Rrg.2710.87.2021

Dotyczy: postępowania prowadzonego w trybie zapytania ofertowego Rrg.2710.87.2021 pn.:
„Dostawa i montaż rolet okiennych do żłobka samorządowego gminy Zambrów”

1. 14 okien 100 x 170, rozumiem, że chodzi o okna z projektu oznaczona jako 001:

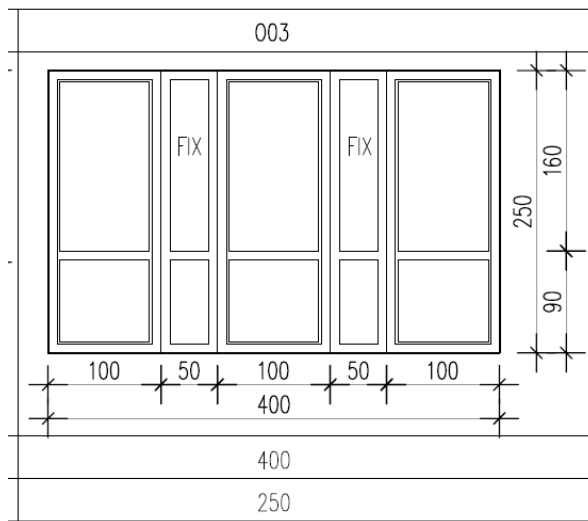
W ogłoszenia mowa jest o 15 oknach. Mowa jest również o wymaganym materiale, ale nie znalazłem informacji na temat rodzaju zamawianych rolet. Czy mają to być rolety wolnowiszące (montowane do ściany ponad wnęką okienną, czy kasetowe (montowane na oknie, materiał zakrywa samą szybę i porusza się w prowadnicach)?

Są to okna z projektu oznaczone nr 001 i 003. Mają być to rolety kasetowe. Jeżeli chodzi o okno 400x250 to każda szyba musi mieć oddzielną roletę kasetową. Kolor kaset – szary.

2. 1 okno o wymiarach 400 x 250, rozumiem, że chodzi o to poniżej, oznaczone jako 003:

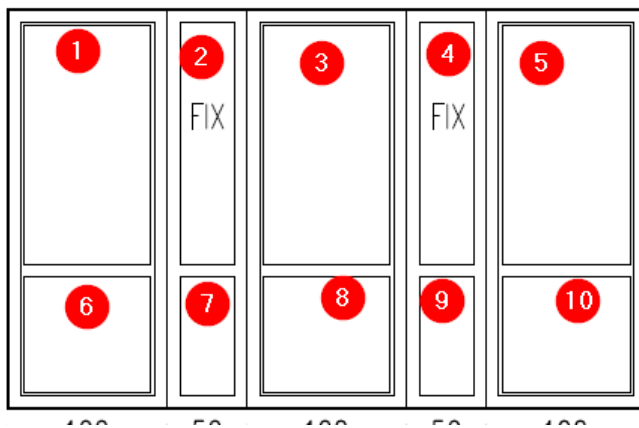
Moje pytanie dotyczy tego dużego okna, 400 x 250. Czy cała ta wnęka okienna ma być przykryta jedną roletą, czy też każda szyba ma mieć niezależną roletę kasetową? To bardzo istotna informacja, bo wtedy na tej jednej wnęce okiennej wyjdzie 10 osobnych kaset:
